**VSIA „Rīgas psihiatrijas un narkoloģijas centrs”
IEPIRKUMA KOMISIJAS SĒDES PROTOKOLS Nr. 3**

Iepirkuma priekšmets:	“Ēkas energoefektivitātes paaugstināšanas pasākumi Tvaika ielā 2, Rīgā (lit. Nr.056)” (iepirkuma identifikācijas Nr. RPNC/2018/7)	Rīkojums:	26.03.2018. rīkojums Nr. 01-05/51
Pasūtītājs:	VSIA „Rīgas psihiatrijas un narkoloģijas centrs”		
Iepirkuma procedūra:	Atklāts konkurss		
Datums:	07.05.2018.		
Laiks:	10.00		
Vieta:	Rīga, Tvaika iela 2		
Komisijas sēdi vada:	Evija Puķe		
Komisijas sēdi protokolē:	Dace Baltiņa

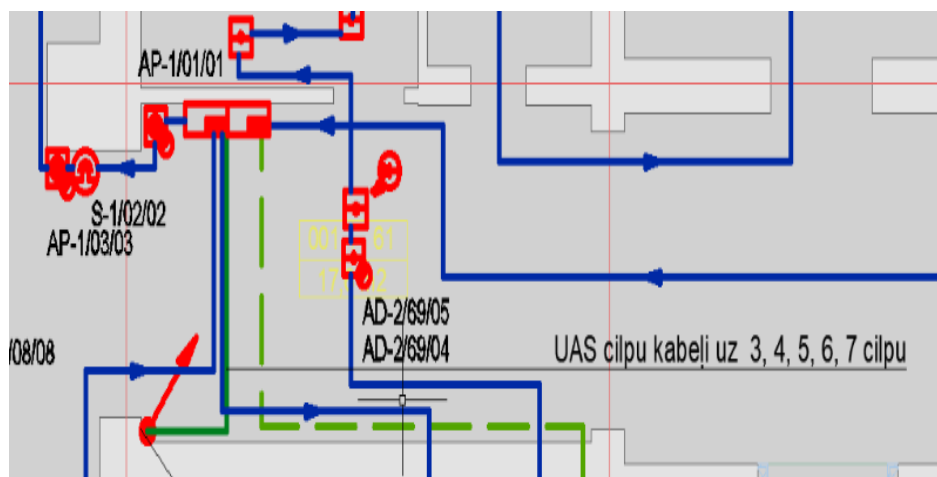
2. Paskaidrojuma rakstā - "Kabeļus instalēt slēpti ēkas konstrukcijās, pirms tam ievietojot caurulēs. Kabeļu montāža bez ievietošanas aizsargcaurulēs, kā arī atklātā veidā nav pieļaujama". Vai liekot kabeļus caurulē aiz piekārtiem griestiem skaitās - instalēt slēpti ēkas konstrukcijās, vai to visu jāiestrādā?
3. Automātiskā ugunsgrēka atklāšanas sistēmai paredzētais FTP kabelis (ar zaļu krāsu) pirmā stāva plānā iet uz stāv vadu, bet pārējos stāvos nav atzīmēts. Vai tas tomēr kaut kur pieslēdzams?

1. Nav ugunsdrošu kabeļu, kas spētu ilgstoši izturēt mitruma ietekmi. Līdz ar to ārtelpu montāžai pielieto kabeļus, kas tiek paredzēti guldīt gruntī vai kanalizācijā.
2. Aiz piekārtiem griestiem pietiek, ka kabeļus instalē caurulēs.
3. Tas nav FTP kabelis, bet norāda trasi vairāku cilpu kabeļiem (skat. zemāk).
